「核燃料サイクル安全小委員会再処理ワーキンググループへの要望書」 に関する参考説明資料

アクティブ試験で露呈したガラス固化技術の本質的欠陥

2008. 4. 21 美浜の会

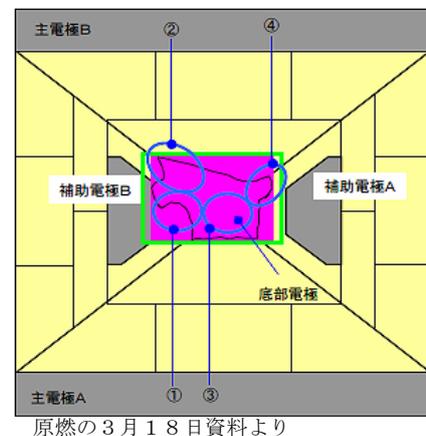
しかしこの方法で残留物の除去状況が確認できるだろうか。測定結果が示すのは、おそらく補助電極と底部電極間の電気抵抗値であろう。その電流ルートの状況は把握できるかも知れないが、底部電極と45度炉壁との間の隙間「スリット」内の状況は把握できないと思われる。原燃はこの「スリット」内の白金族を除去する作業を実際に行ったのかどうか明らかにするべきである。白金族が完全に取り除かれないうえに試験の再開を許せば、また同じ目詰まりが再現するに違いない。原子力安全・保安院や安全小委員会がそのような再開を安易に許すのなら、その責任を国民に対し自ら負うことを明確にすべきである。

もう一つ、原燃が点検作業で行ったのは、底部電極上の4カ所(右図)から採取した残留物試料の成分分析である。アクティブ試験以前の実物大及び実物の試験としては、モックアップ試験と化学試験が行われたが、それらは模擬廃液を用いたものであった。実廃液はアクティブ試験で初めて用いられたのである。それゆえ、今回の成分分析によって、ガラス材に含まれる廃液の成分に関する以前の試験との違いが初めて明らかになるはずだ。

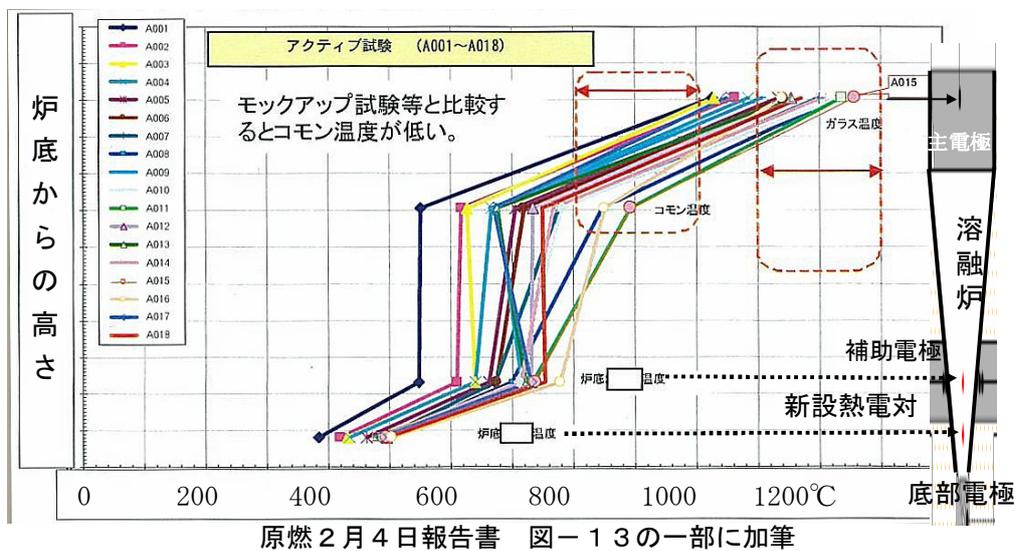
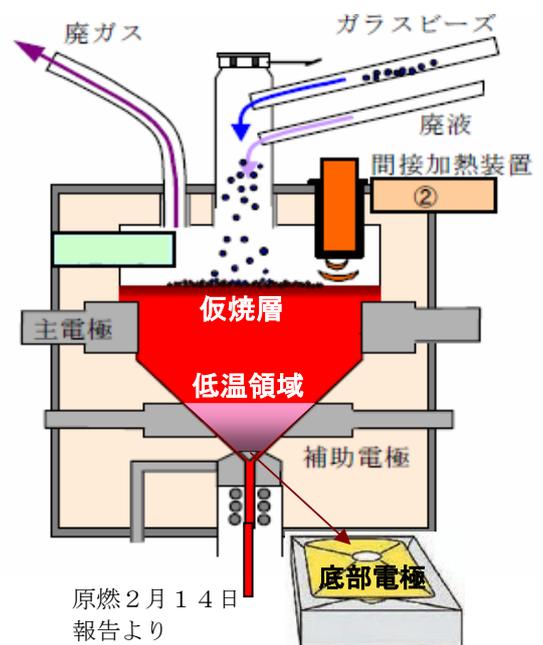
「ガラス温度」が炉のどの高さの温度なのかは原燃の2月4日報告の図-2に書かれているが、それは右図に示す高さとは一致している(電話で原燃広報に確認)。溶融ガラスの上部表面に近い付近の温度で、上から注いだ廃液がガラスビーズに溶け込むかどうかをこの温度で見ているのであり、その点は上記の青柳氏の説明と一致している。ところが、まさにその「ガラス温度」が、青柳氏のいう「ここでは十分な温度が確保されております」とは違い、1,100℃を下回る場合がいくつものバッチで起きており、その一端

右図では、最初の頃の18バッチ(A001~A018)について、炉底からの高さ(縦軸)に応じて温度(横軸)がどう変わるかが示されている。グラフの一番右

上端が「ガラス温度」で、そのあるべき範囲が点線枠（1,100～1,300℃）で示されている。明らかに1,100℃を下回るバッチがいくつもあるのが一目瞭然だ。すなわち、前記青柳氏の「十分な温度が確保されております」がでたらめであることは誰の目にも明らかである。

3月4日原燃資料
図-16より

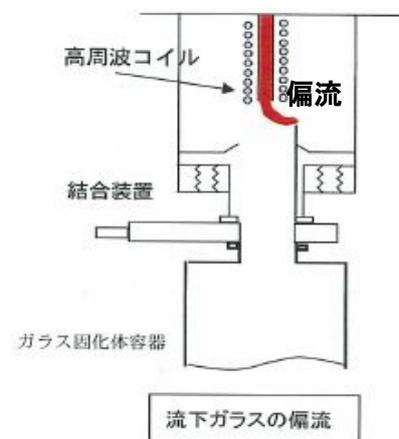
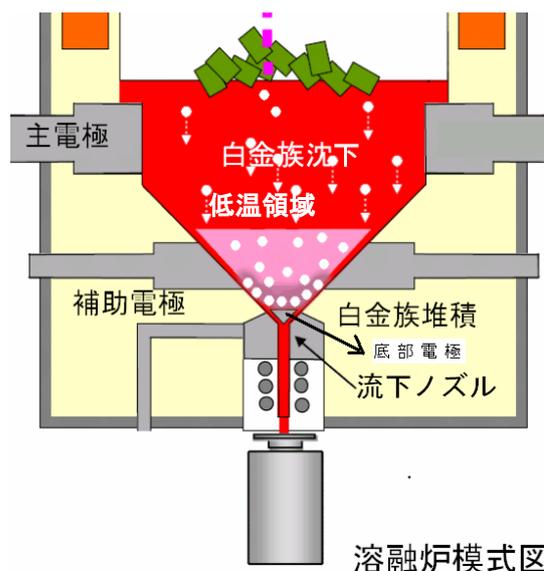
逆にガラスの粘性が低いとき、原燃の示唆した図によれば、流下ガラスがノズル出口から広がるように分散するという流れ方をするようだ。このような低粘性流は、「ガラス温度」が低くて白金族が上部ガラスに捉えられ炉底部に降下してこないときに起こるといふ。

結局「ガラス温度」の高低に対応して両現象が起こるといふ

ことだが、どうすればこれらの発生が矛盾なく防止できるのか、具体的な方法が根拠をもって示されるかが焦点である。
